集水^{ます}枿の設計が適切でなかったもの (2件 不当と認める国庫補助金 7,844,275円)

橋脚の耐震補強の設計が適切でなかったもの

<事例>

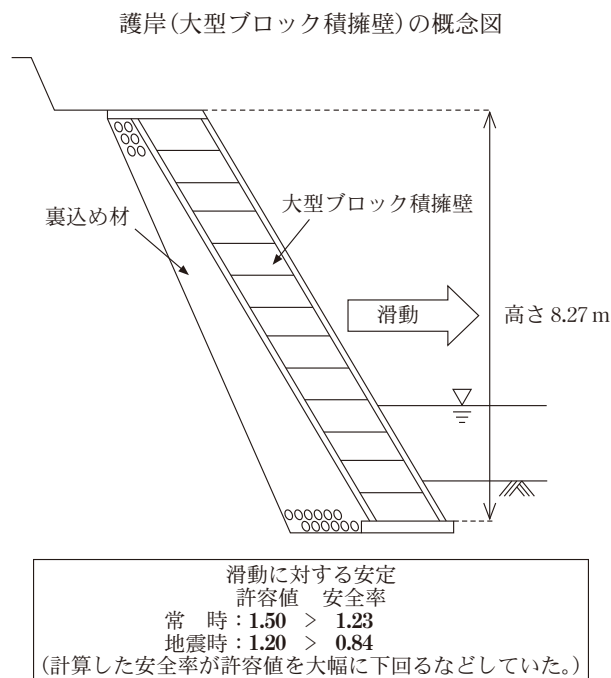
指針等によれば、大型ブロック積擁壁の高さが8.0mを超える場合には常時及び地震時における安定計算等が必要とされている。

しかし、同町は、本件擁壁について常時及び地震時における安定計算等を行わずに設計し、施工していた。そこで、現地の状況を踏まえて、指針等に基づき、本件擁壁について安定計算等を行ったところ、滑動に対する安定については、安全率が常時で1.23、地震時で0.84となり、許容値である常時1.50、地震時1.20を大幅に下回るなどしていた(参考図参照)。

したがって、本件護岸のうち、大型ブロック積擁壁(延長9.4m)等(工事費相当額11,294,239円、国庫補助金相当額8,956,331円)は、設計が適切でなかったため、所要の安全度が確保されていない状態となっていた。

＜事例＞

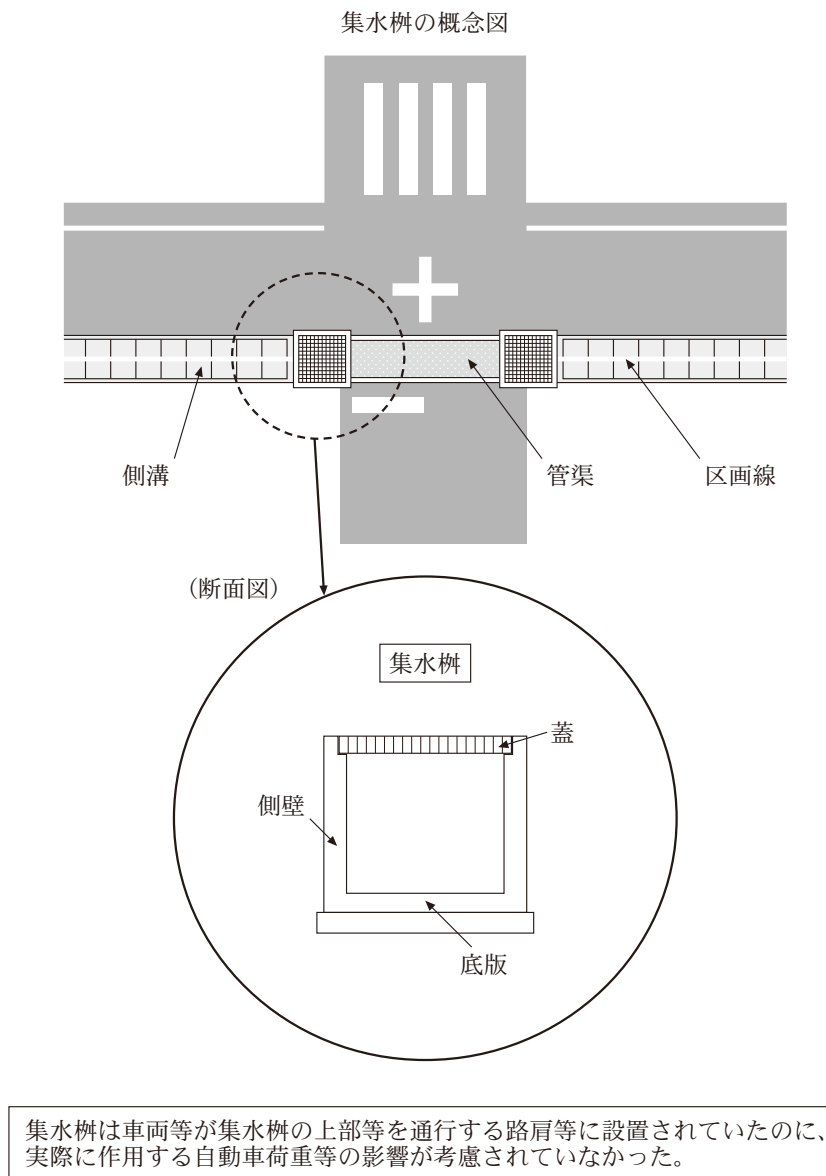
集水榦の設計に当たり、同市は、無筋コンクリート造の集水榦 11 基について、要領等における集水榦に自動車荷重の影響を考慮しない標準図に基づいて側壁、底版等の寸法を決定して、これにより施工していた。

しかし、同市は、集水榦 11 基について、車両等が集水榦の上部等を通行する路肩等に設置していたことから、自動車荷重等の影響を考慮した応力計算を行うべきであったのに、これを行っていなかった。

そこで、集水榦 11 基について自動車荷重を考慮するなどして応力計算を行ったところ、8 基において、側壁のコンクリートに生ずる曲げ引張^(注)応力度の最大値は 0.30N/mm²から 0.43N/mm²まで、底版のコンクリートに生ずる曲げ引張^(注)応力度の最大値は 1.43N/mm²から 1.61N/mm²までとなり、コンクリートの許容曲げ引張^(注)応力度

0.23N/mm²を大幅に上回るなどしていて、いずれも応力計算上安全とされる範囲に収まっていなかった。

したがって、本件集水桝8基等(工事費相当額 13,288,050 円(交付対象事業費 11,530,687 円)、交付金相当額 5,765,343 円)は、設計が適切でなかったため、所要の安全度が確保されていない状態となっていた。
